DODATEK č. 1

**„Nemocnice Jihlava – Pavilon rehabilitační, následné a geriatrické péče a
parkovací dům, rozšíření venkovního parkoviště“**

2) Předmět díla se mění (rozšiřuje a zužuje) v rozsahu víceprací a méněprací uvedených ve **Změnových listech č. 1. až 5.**, které jsou nedílnou součástí tohoto dodatku. Jedná se o změny podle § 222 odst. 6 zákona č. 134/2016 Sb., o zadávání veřejných zakázek, ve znění pozdějších předpisů (dále jen „ZZVZ“). Potřeba změn vznikla v průběhu realizace díla a jsou nezbytné pro dokončení akce. Tyto změny nemění celkovou povahu předmětu plnění a jsou proto posouzeny jako nepodstatné změny původního závazku.

Název akce: Nemocnice Jihlava – Pavilon rehabilitační, následné a geriatrické péče a parkovací dům, rozšíření venkovního parkoviště

PROTOKOL Č. DB24-557
Statická zatěžovací zkouška podle ČSN 72 1006 - příloha A

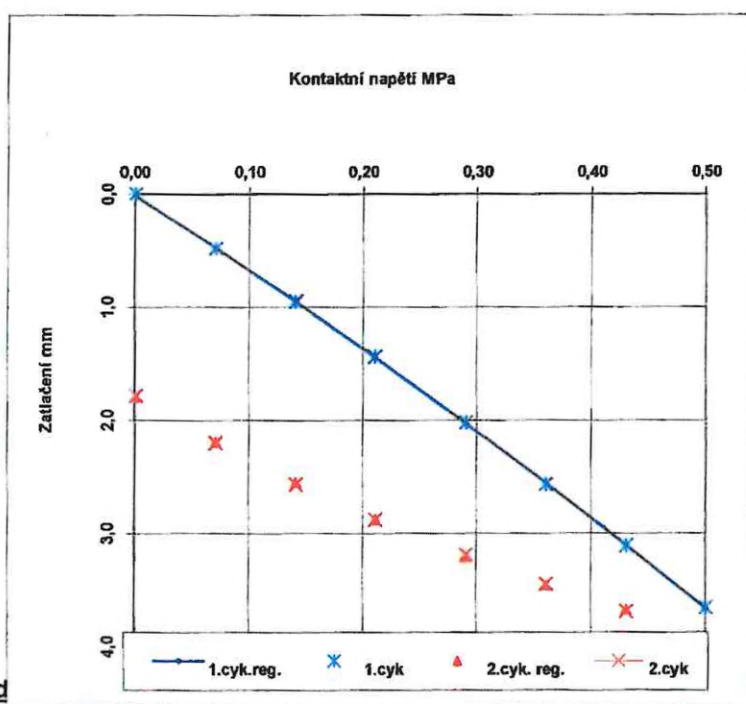
Z důvodu předem nepředvídatelného skutečného stavu únosnosti pláňe na navážce byly provedeny statické zatěžovací zkoušky nezávislou akreditovanou laboratoří. Zkoušky byly provedeny na pláni, kde nebyla prokázána dostatečná únosnost podloží požadovaná projektem, tedy 45 MPa. Byly provedeny opakované zkoušky na sanované vrstvě štěrku 0-125 výšky cca 50 cm, při této mocnosti vycházely zkoušky cca 51 MPa – viz. přiložené protokoly.

Předem nepředvídatelná neúnosnost pláňe bude v souladu s projektem sanována, řešení z projektu – výměna za zeminu bude nahrazeno štěrku 0-125 v celé ploše obou parkoviště a komunikace.

požadované	stanovené
E_{def1}		30,8
E_{def2}	min. 45	51,4
E_{def2} / E_{def1}	max. 2,5	1,67
